DIVISIONE V – SISTEMI DI VALUTAZIONE AMBIENTALE

Oggetto:[ID_VIP: 5277] Progetto esecutivo “Schema n. 1 Vignola-Casteldoria-Perfugas Diramazione per Sedini, Bulzi e Perfugas. ID Progetto D.G.R. 4123-05C. Progetto Esecutivo”.
Valutazione preliminare ai sensi dell’art. 6, comma 9 del D.Lgs. 152/2006 e ss.mm.ii..
Nota Tecnica.

Fig. 2 Nuovo Schema acquedottistico (Fonte: Lista di controllo)

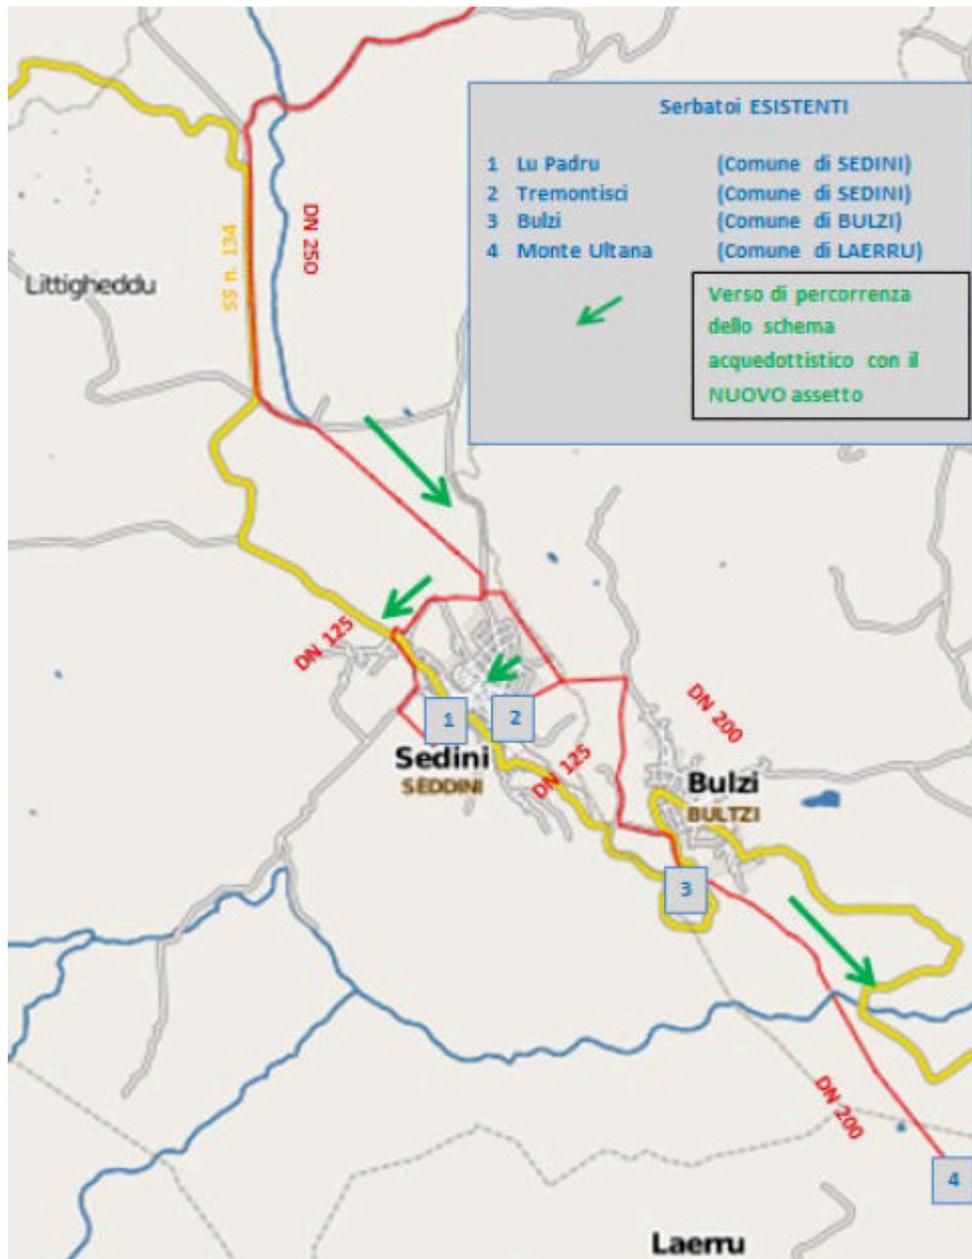
A tale riguardo si rileva che nella Lista di controllo da parte del proponente non è ben precisato quali siano le parti dell'intervento di nuova realizzazione rispetto allo stato di fatto e solo nel corso di interlocuzioni per le vie brevi il proponente ha specificato che la parte di opere previste in sostituzione delle opere esistenti ricade nell'intorno dei centri abitati, mentre la parte di opere di nuova realizzazione, pari ad una lunghezza di circa 7 km, si sviluppa a nord dei centri abitati. Inoltre, per quanto attiene alla gestione dei materiali provenienti dagli scavi, il proponente riporta che questa avverrà secondo l'art. 24 del D.P.R. 120/2017 senza però dare indicazione circa l'ordine di grandezza dei quantitativi dei materiali prodotti.
